改善箇所説明図

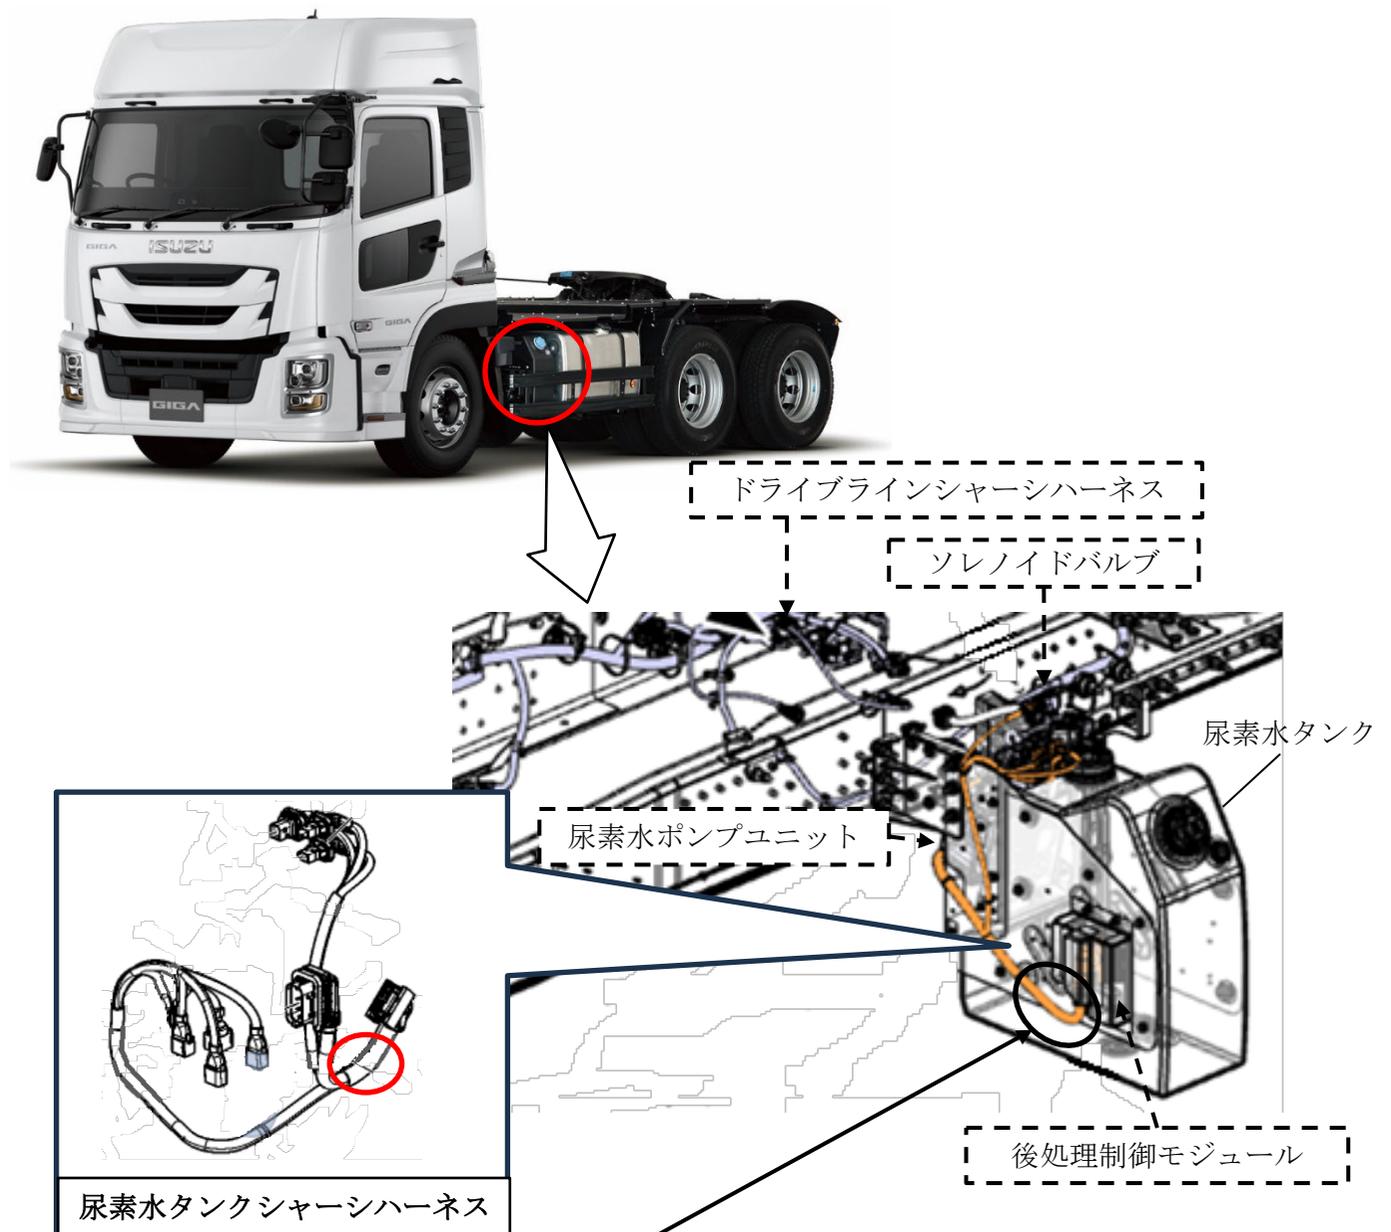
基準不適合発生箇所

GH13型エンジン搭載トラックの尿素水タンクシャーフハーネスにおいて、暫定品の作業指示が不適切なため、防水加工の仕様が異なるものがある。そのため、防水性能が確保されず、加工部位からの水浸入により、配線が腐食し、そのままの状態で使用を続けると、導通不良によりインストルメントクラスタ上に警告灯点灯及び警告音が吹鳴するとともに排出ガス後処理装置が不作動となり、排出ガス中の窒素酸化物 (NOx) の排出値が基準値を超えるおそれがある。

改善の内容

全車両、尿素水タンクシャーフハーネスを正規品に交換するとともに、各コネクタを点検し腐食が認められた場合は、接続側の部品を新品と交換する。

注： は交換する部品、 は必要に応じて交換する部品を示す。

識別：後処理制御モジュールブラケットのボルトに赤ペイントを塗布する。
